### Uzgodnienie

**Dotyczy:** przebudowa drogi gminnej relacji Dębionek-Radzicz, etap II w miejscowości Dębionek, gm. Sadki

Przebudowa drogi gminnej nr G0902090410042 relacji Dębionek-Radzicz. Etap II			Projektant Marek Pacholski	KUP/0129/PWOD/05 Drogiwa	20.02.2017
Tytuł rysunku	Projekt zagospodarowania terenu	Skala 1:1000			
Nr rys 1	Ark 1	Faza PW

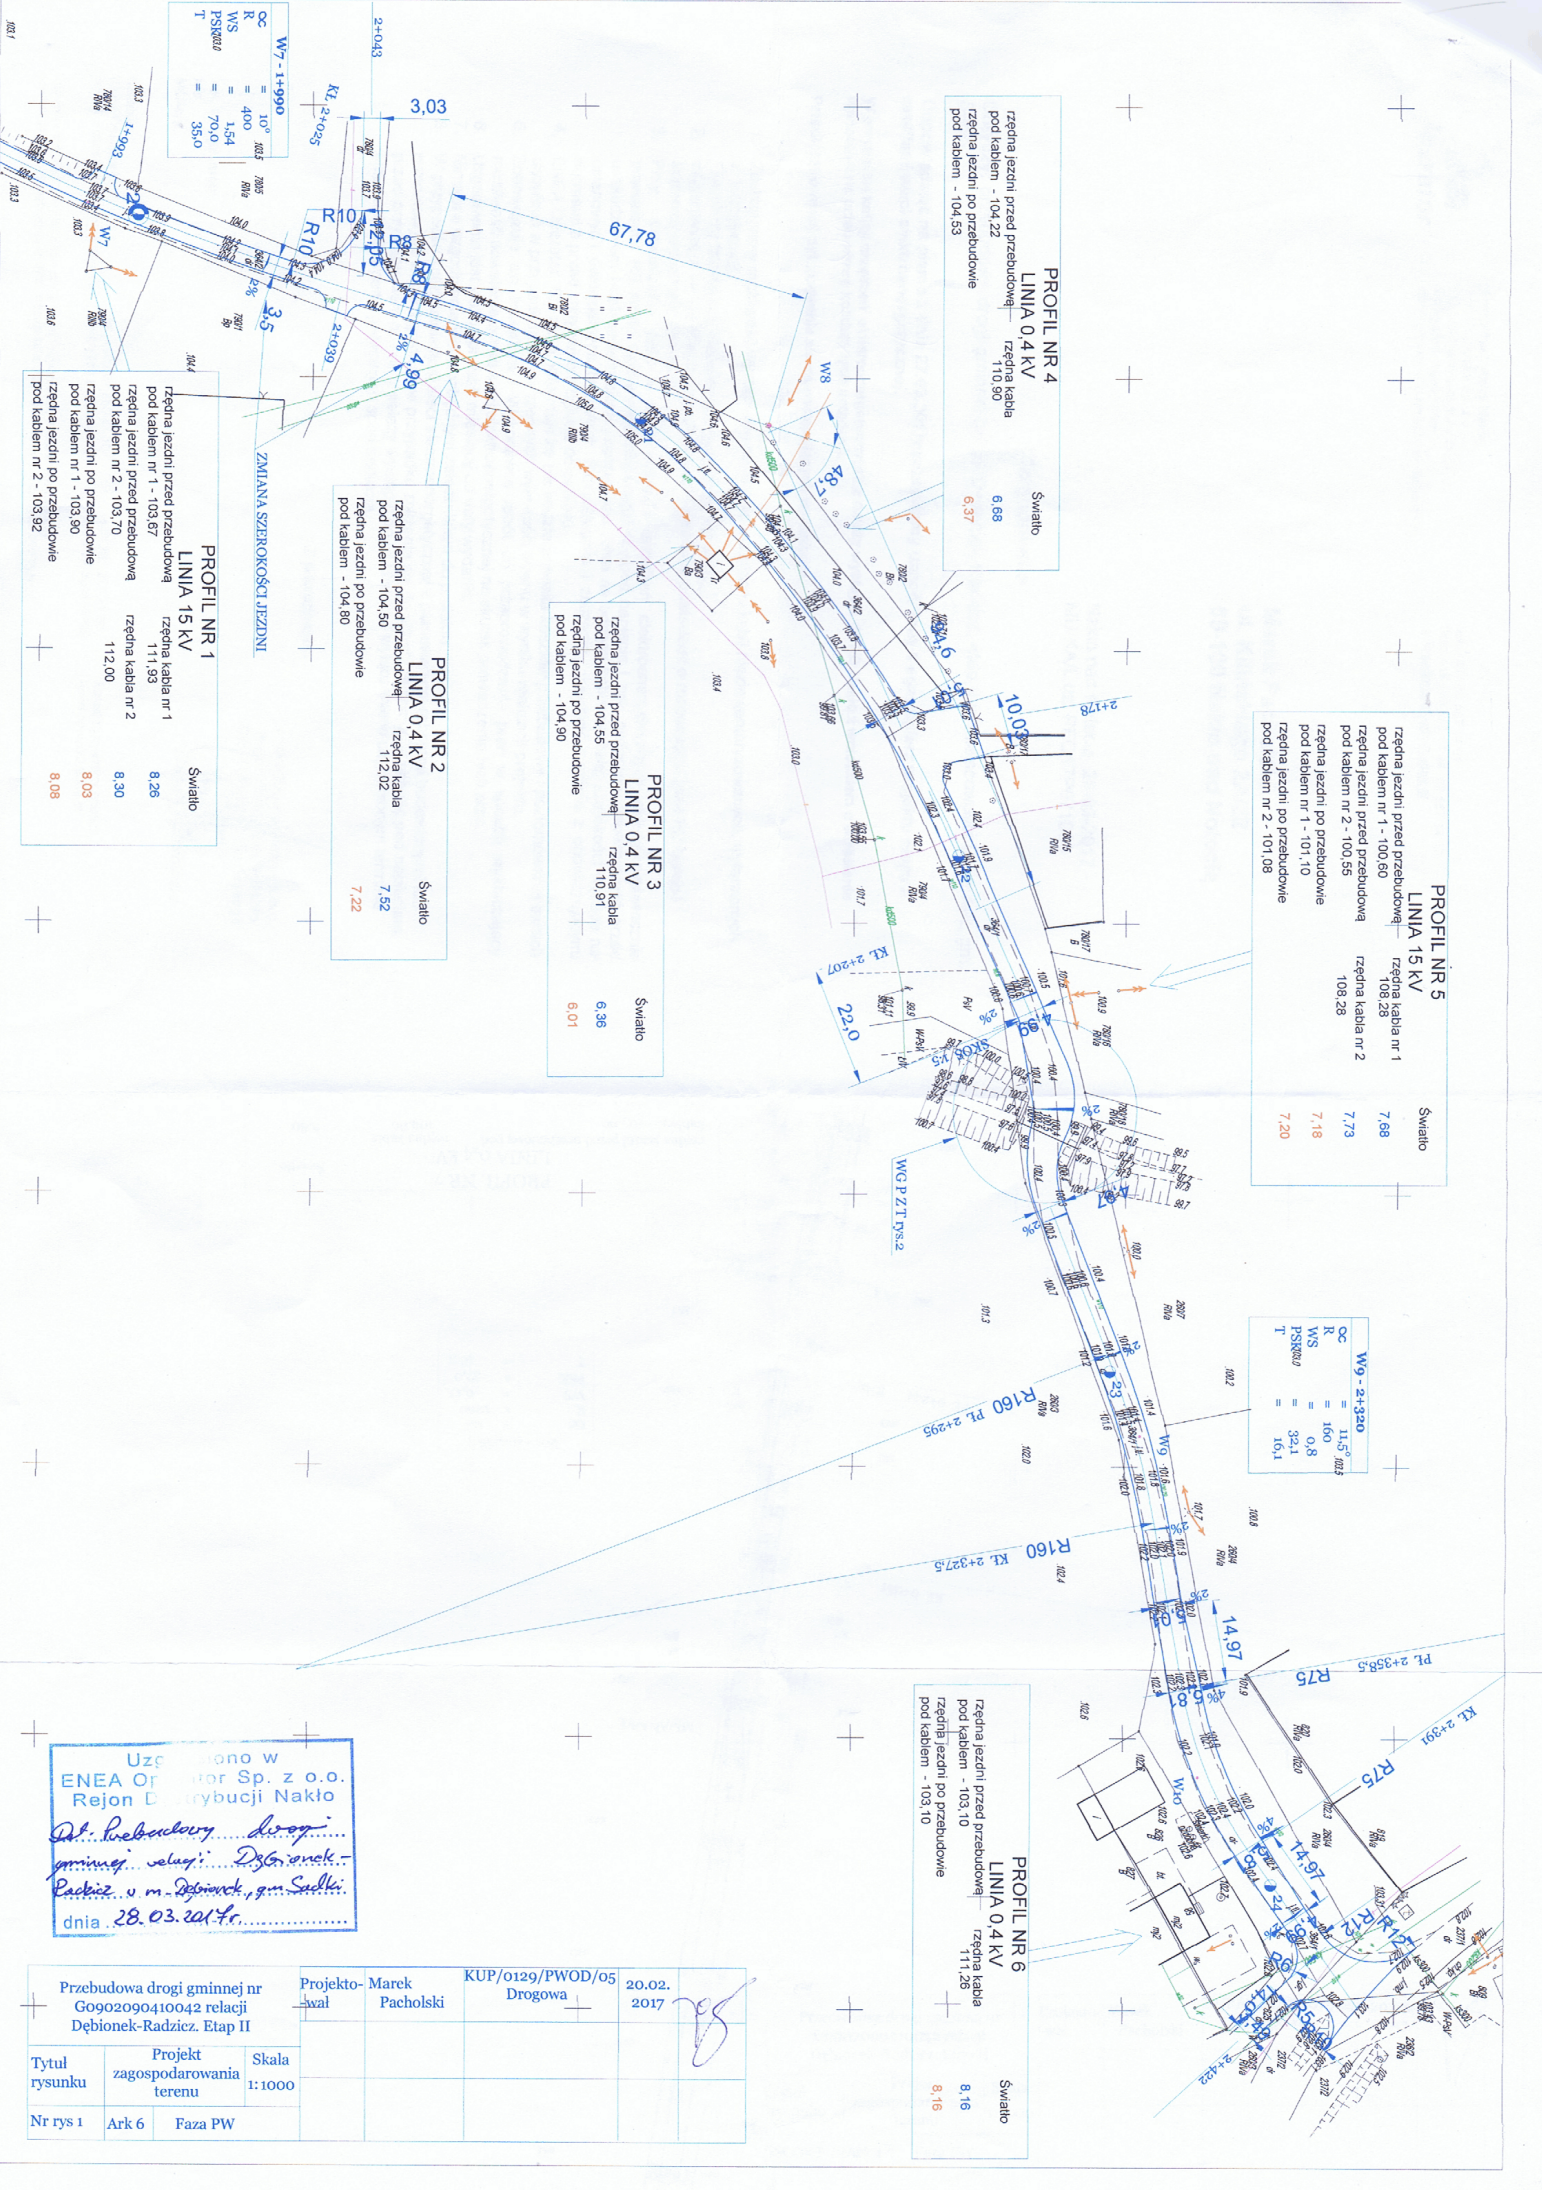
W przypadku kolizji urządzeń elektroenergetycznych z należy wystąpić do RD Nakło z wnioskiem o określenie warunków na przebudowę kolidujących urządzeń.

Przedłożenie mapy syt. uzgadnia się na następujących warunkach:

1. Zastrzegamy możliwość wystąpienia na terenie urządzeń i kabli niezainwentaryzowanych, wyłączonych z eksploatacji.  
Powyższy fakt należy niezwłocznie zgłosić do RD Nakło.

2. Wykonawca z 14 – dniowym wyprzedzeniem pisemnie powiadomi o rozpoczęciu prac RD Nakło i sprawdzi aktualność naniesień.
3. Przy prowadzeniu prac w razie odkrycia urządzeń elektroenergetycznych należy niezwłocznie powiadomić RD Nakło i po wyłączeniu urządzeń spod napięcia i pod nadzorem zabezpieczyć przed uszkodzeniem i osiadaniami ziemi poprzez nałożenie na odkryte kable na całej szerokości wykopu rur osłonowych dwudzielnych typu Arot. Skrzyżowania i zbliżenia wykonać zgodnie z obowiązującymi normami a przed zasypaniem zgłosić do odbioru.

4. ENEA Operator Sp. z o.o. informuje że nie będzie ponosiła kosztów przebudowy i poziomowania swoich urządzeń w przypadku zmiany rzędnych wysokości terenu w wyniku realizacji projektu.
